Ministero dell'Ambiente e della Tutela del Territorio
del Mare - Direzione Generale Valutazioni Ambientali

**OSSERVAZIONE allo Studio di Impatto Ambientale (SIA) /QUADRO DI RIFERIMENTO
PROGRAMMATICO**

sul progetto sottoposto a VIA (Valutazione di Impatto Ambientale) denominato Adeguamento via acqua di
accesso alla stazione marittima di Venezia e riqualificazione delle aree limitrofe al Canale Contorta Sant'Angelo,
(codice ID_VIP 2842)

Oggetto: Osservazioni sul progetto sottoposto a Valutazione di Impatto Ambientale denominato “Adeguamento via acqua di accesso alla stazione marittima di Venezia e riqualificazione delle aree limitrofe al Canale Contorta Sant'Angelo” – codice ID_VIP 2842.

Immagine estratta dall'elaborato 49.810.000-02 *Studio morfologico* (p. 29), che riporta la velocità della corrente in marea entrante in marea di sизigia (p. 24) con vento di Bora a 20 m/s (p. 25).

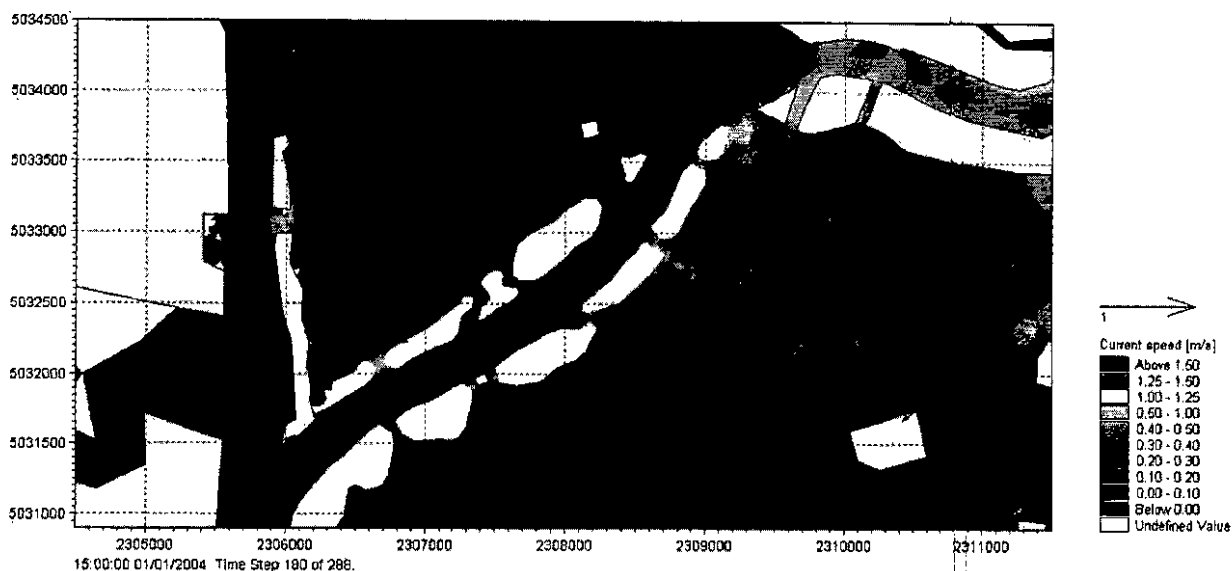
In ogni caso dai risultati delle applicazioni del modello idrodinamico riportate nell'elaborato 49.810.000-02 *Studio morfologico*, risulta evidente come si creino delle zone di ristagno dell'acqua, in particolare in corrispondenza della confluenza tra in canale Contorta e il canale dei Petroli. Tale zona risulta infatti chiusa tra le barene artificiali già presenti lungo il Canale dei Petroli e le nuove velme previste dal progetto, con velocità della corrente quasi nulla anche in presenza di forti venti di bora e scirocco (condizioni usate nelle simulazioni).

Si creano dunque una zona di ristagno dell'acqua in una delle aree della Laguna maggiormente interessate dagli apporti di nutrienti dai bacini scolante attraverso il Lusore e il Naviglio-Brenta, come risulta dai dati dell'ARPAV di seguito riportati (che non considerano gli ulteriori apporti dalla zona industriale).
